資料編

岐阜県御望山地質勉強会 安全性の確認内容

勉強会では、御望山内をトンネルで通過するルート安全性や、トンネルが御望山南斜面へ及ぼす影響を中心に、勉強会で整理した7つの論点について国土交通省との意見交換や現地調査、学識経験者の意見を踏まえ安全性の確認作業を行った。

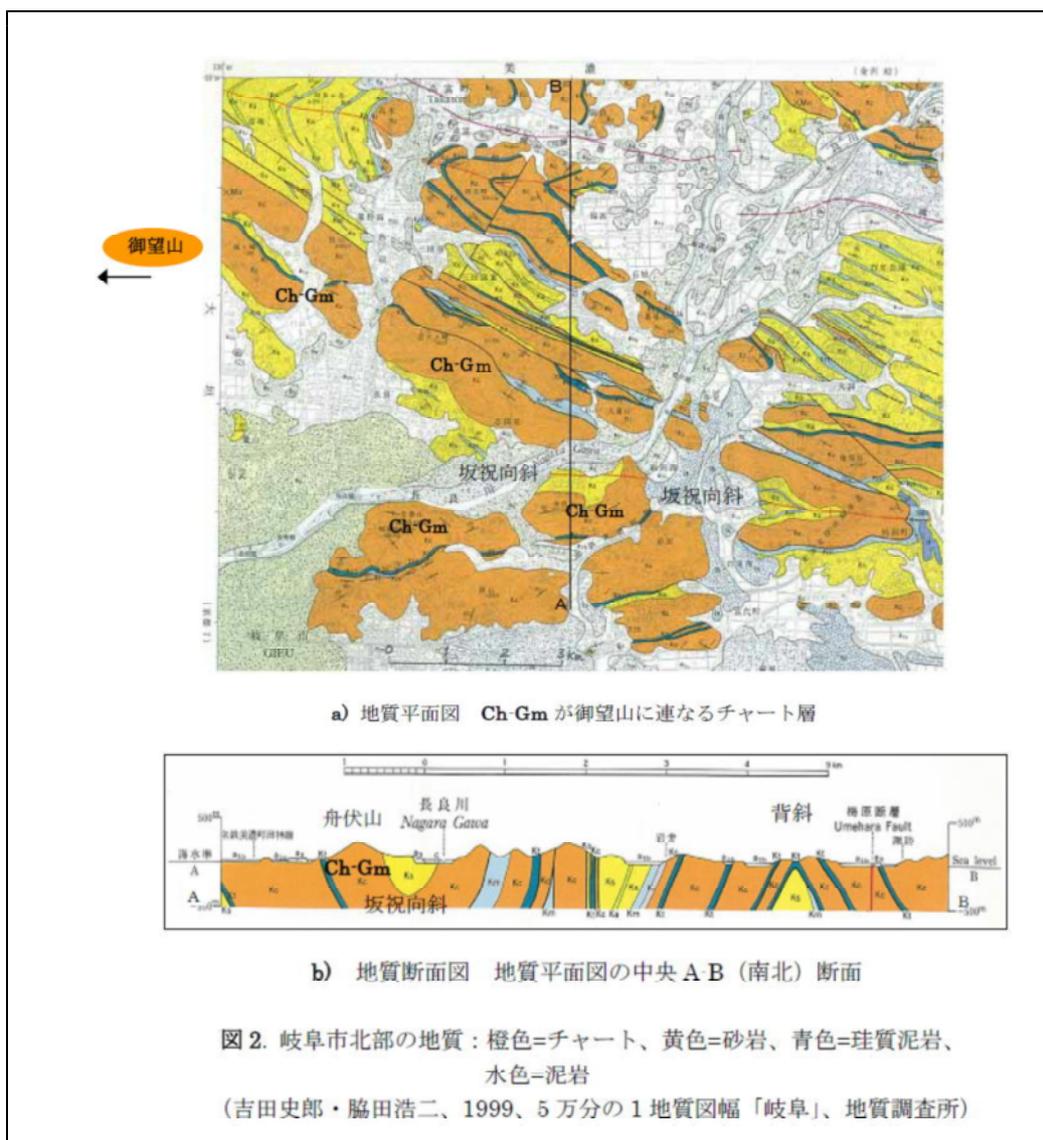
論点 1：御望山の山体は深層風化を受けた地山からなっており、
特異な舟底型構造をなしているか？

1. 御望山の山体は、濃尾地方において第三紀末に広範囲に形成された準平原の一部が、第四紀以後のテクトニクス（断層運動など）によって東西方向に細長く地塊化し、上昇したものである。
2. 御望山の山体は、その南北両側から浸食、崩壊が進み、斜面は急であるが、稜線部に赤色風化土を残し、その下も厚く深層風化を受けた地山からなっている。
3. 御望山地域の大局的地質構造には未だ不明な点があるが、山体の主体をなすチャート岩盤が山体の深部へ向かって垂れ下るような形の特異な舟底形構造をなしており、その下面にはスラストが認められる。このチャート岩盤中には、形成時期と形成メカニズムを異にする各種の断層・亀裂が、各所に著しく発達している。これに深層風化が重なった結果として、山体には、いわば“ガサガサ”な状態の地山が広く発達している。

- ・ 御望山を含むこの地域の地層は坂祝向斜の北翼にあたり、御望山の限られたエリアで船底型の構造になることは考えにくい。
- ・ 当時のボーリングデータから採取した化石、および今回の調査により採取した化石などから地層年代を調べると、明らかに南斜面と北斜面の泥岩の年代が違い、御望山の地層は北斜面側から南斜面側へ新しくなっていると想定され、御望山の山体は舟底型構造とは考えられない。

御望山の地質構造は、採取されたコノドント化石や放散虫化石の鑑定結果から、北から南へ順次時代が新しくなる構造を持っていると想定されると共に、坂祝向斜の北翼の一部であることなどから舟底型構造ではないと考えられる。

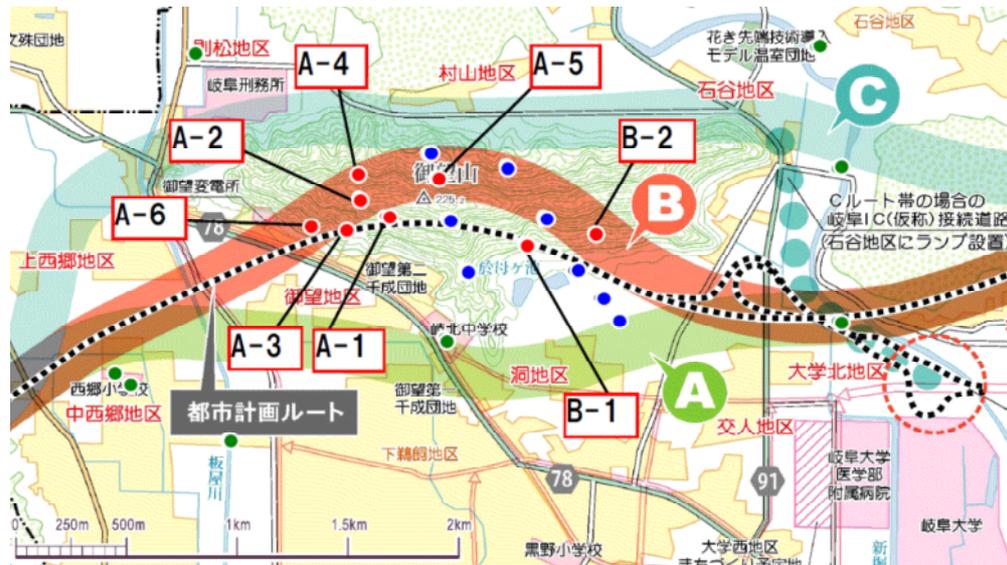
論点2：御望山の山体は深層風化が進んだ状態であり、特に、第二千成団地裏斜面には高破断域とでも呼ぶべき特異な地質状況が分布しているか？

3. 御望山地域の大局的地質構造には未だ不明な点があるが、山体の主体をなすチャート岩盤が山体の深部へ向かって垂れ下るような形の特異な舟底形構造をなしており、その下面にはスラストが認められる。このチャート岩盤中には、形成時期と形成メカニズムを異にする各種の断層・亀裂が、各所に著しく発達している。これに深層風化が重なった結果として、山体には、いわば“ガサガサ”な状態の地山が広く発達している。
4. 2, 3に記した地山の状態は、この山の斜面を崩壊しやすくしている基本的な素因である。とくに第二千成団地裏斜面には“高破断域”とでも呼ぶべき状況が三次元的に分布しており、団地西方の元土採り場近くには流れ盤構造をなすスラスト性断層が存在するなど、将来的に大小規模の崩壊を起こす素因となりうる地質状況が見られる。

- 御望山調査検討会では、重力測定を行った結果、1 mgal 低重力であることから、岩の間に約7%の空隙がありガサガサであると想定されていたが、A-1ボーリングコアを調査したところ、コア採取率は100%であるとともに、高い空隙率を示すものは無く良好なコアであることを確認した。よって、間接的な調査により想定されてきたところは、高破断域ではないと考えられる。

追加のボーリング調査等の結果から、御望山のチャートは地表から数m～10mまでは風化しているが、それ以深は、節理等の割目沿いに主に褐鉄鉱が付着して褐色化しているのみで深層風化していないことが確認できる。

また、高破断域と推定された中心部において掘削したA-1ボーリングコアは、全体的に良好なコアからなっていることなどから、高破断域とは考えられない。

K-1断層とA-3ボーリングイメージ図

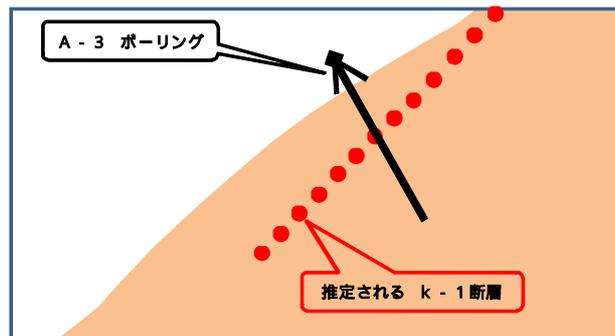
論点3：元土取り場近くはスラスト性断層（K-1断層）が存在するなど、大小規模の崩壊を起こす地質状況か？

4. 2, 3に記した地山の状態は、この山の斜面を崩壊しやすくしている基本的な素因である。とくに第二千成団地裏斜面には“高破断域”とも呼ぶべき状況が三次元的に分布しており、団地西方の元土採り場近くには流れ盤構造をなすスラスト性断層が存在するなど、将来的に大小規模の崩壊を起こす素因となりうる地質状況が見られる。

- ・ K - 1 断層は、弾性波探査の低速度帯が根拠となっており、A - 3 ボーリングの調査結果、地表踏査で指摘の断層は無いと考えて良い

- ・ A - 3 ボーリングのコアについて、R Q D が低く角礫状になっている箇所も、ボアホールカメラの画像からは、孔壁が自立しており、地層の層理が認められることから断層破碎帯は無いと考えられる。

崩壊の素因となりうるスラスト性断層（K - 1 断層）は、その位置を斜めに貫く A - 3 ボーリングコアなどによればないと考えられる。

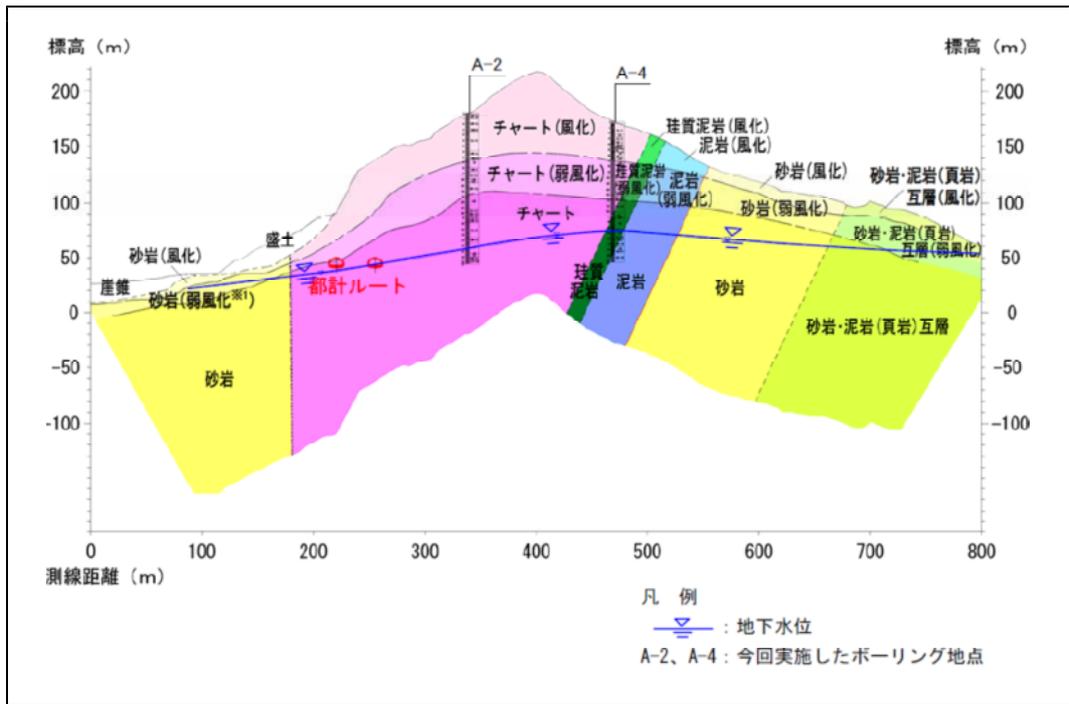
論点 4：トンネル掘削により水みちを変えることが土壌浸食などを通しての斜面崩壊の素因を拡大するのか？

5. 断層破碎帯あるいは“高破断域”に含まれる地下水の状態とその挙動は、舟底形構造における貯留効果、断層破碎帯における遮水効果あるいは“水みち効果”など、山体内部でさまざまな現象を起し、斜面の崩壊などに深く関与していると考えられる。また、団地造成土採りなどのため的人為的な崖地形形成が、水みちを変化させただけでなく拡大し、大きな斜面崩壊のリスクを増大させた可能性も考えられる。他にも同様なリスクをはらむ水みちがあると思われるが、具体的に把握できない。
9. トンネル掘削が水みちを変えることが、斜面への水の流出、土壌浸食、植生への影響などを通して斜面崩壊の素因を拡大する可能性も否定できない。これは、掘削時でも完工後でも起こりうる。

- ・ ボーリング孔で実施された現場透水試験の結果によれば、透水係数は $1.0 \times 10^{-4} \text{ cm/sec}$ (岩の間を1時間に3.6mm移動)～ $1.0 \times 10^{-5} \text{ cm/sec}$ のオーダーであり、透水性は低いことを示している。
- ・ 水みちは直線的ではなく、アミダクジ状に分布することを示しており、速い水の流れは起きにくい。
- ・ 以上により、水みちが土壌浸食や斜面崩壊の素因になる可能性は無いと考えられる。
- ・ 地下水位が低く、ボアホールによる孔壁観察によっても空洞は見られないことから地下浸食を考える必要はない。

水みちについては、アミダクジ状にジグザグしながら、岩盤中に不規則に分布していることなどから、土壌浸食などを通して斜面崩壊の素因を拡大することはないと考えられる。

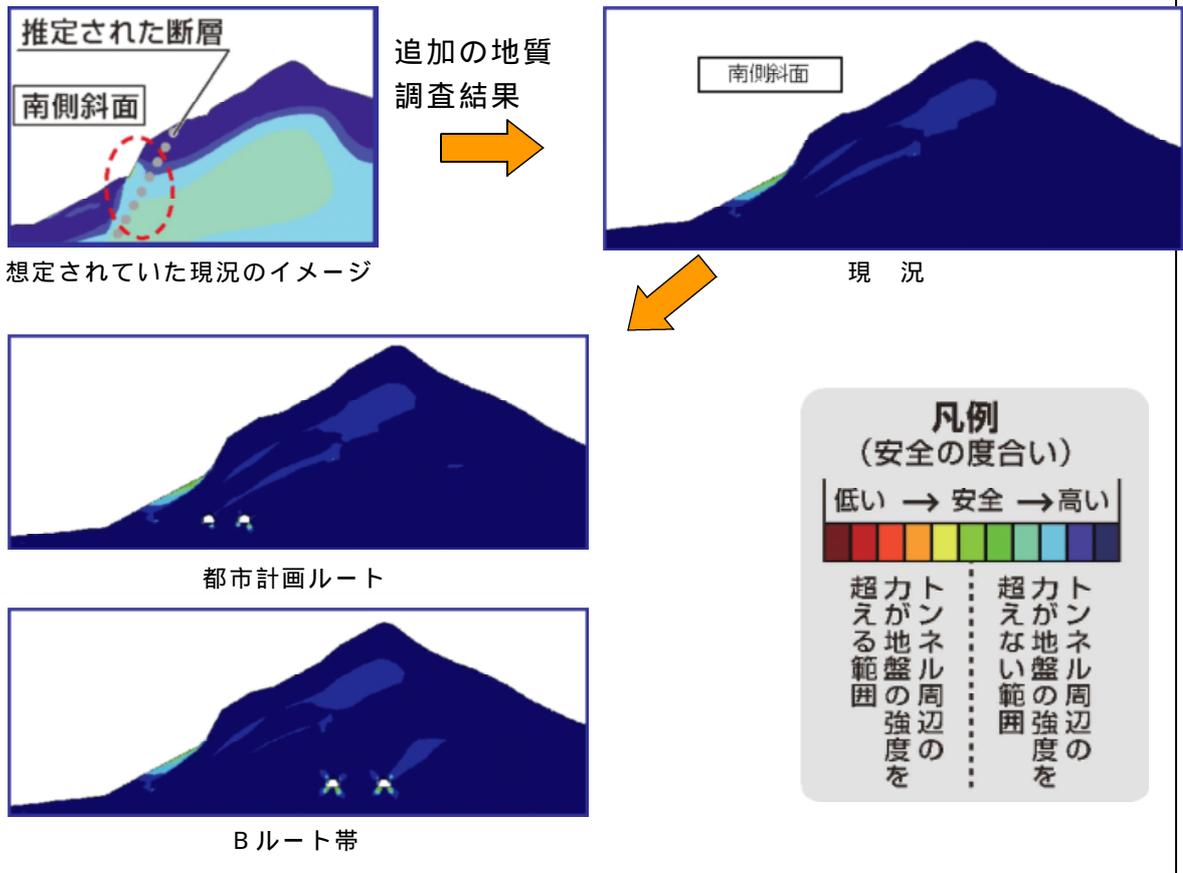
論点5：トンネル坑口付近は、カブリが浅く厚い崖錐が堆積するとともに、偏圧などによりトンネルが施工できないか？

8．元土採り場を含め、ルートの大半を占めるカブリの浅いところ、とくに坑口付近では、トンネルの掘削は直ちに近くの斜面の安定性に影響を与えるおそれが強い。カブリの深いところでは、狭義の力学的メカニズムについてだけ言えば斜面に問題となるような歪みを直ちに起こすのではないが、そのことから斜面への影響がないと言うのは早計である。付近の斜面から深部まで発達する各種断層や高破断域などと水文との関係、それらと植生との関係、大地震や豪雨が同時に、あるいは、続いて起きる場合などを考えると、この問題は簡単ではない。

- ・ 坑口付近のA - 6、B - 1、B - 2ボーリングコアを視察し良好なコアであることを確認した。
- ・ また、東坑口部の崖錐層の厚さは2 m程度、西坑口には崖錐がほとんど無いことから、トンネル掘削において特に問題とはならず、通常の工法で対応可能と考えられる。

ボーリング調査から、崖錐層の厚さは東坑口部で2 m程度、西坑口にはほとんど無いことが確認された。また、偏圧についても適切な対応をとることなどにより、トンネル工事について問題はないと考えられる。

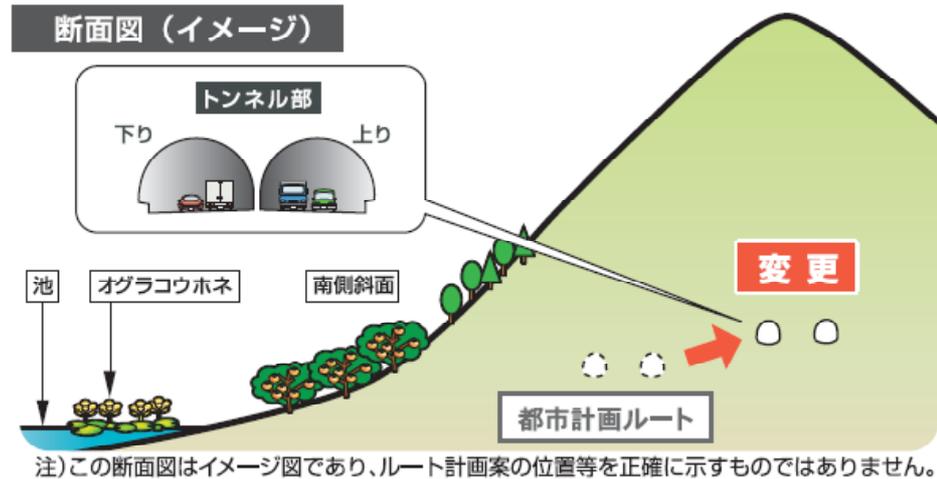
論点7：東坑口付近でのトンネル工事は水みちを変化させ、オグラコウホネの生態系に致命的な影響を与えるか？

11. 池に生育する絶滅危惧植物オグラコウホネが、非常に限られた条件下で生育していることは明らかである。東坑口付近でのトンネル・高架工事はトンネル掘削にともなう水みちを変化させ、池の水文環境を脅かしうる。工事中に豪雨でもあれば生態系に致命的な事態をむかえる恐れが高い。同様のことは、営農条件の縮小や土石の流入の誘発リスクを含めて洞地区における柿栽培への影響についても言える。このような点では、この場所でのルート通過は容認しがたい。

- ・ 都市計画ルートの影響による 池の水位変動は、御望山調査検討会で実施された水文地質解析により5cm以下と推定されているが、Bルート帯の影響については、都市計画ルートより位置が高く池から離れることから、さらに小さくなると考えられる。
- ・ トンネル工事に伴い、池への湧水の水量、水質に影響する可能性があることから、オグラコウホネの保全のため、掘削前、及び工事実施において、池への湧水量、水質のモニタリングをおこない、必要に応じて水位等を回復する保全措置をとるとされており、適切な対応であると考えられる。

Bルート帯は、都市計画ルートより高く、池から離れた位置を通過することから、池の湧水量に与える影響が小さくなると考えられる。また、トンネル工事の実施に当たっては、必要に応じて水位等を回復する保全措置をとるとされており適切と考えられる。
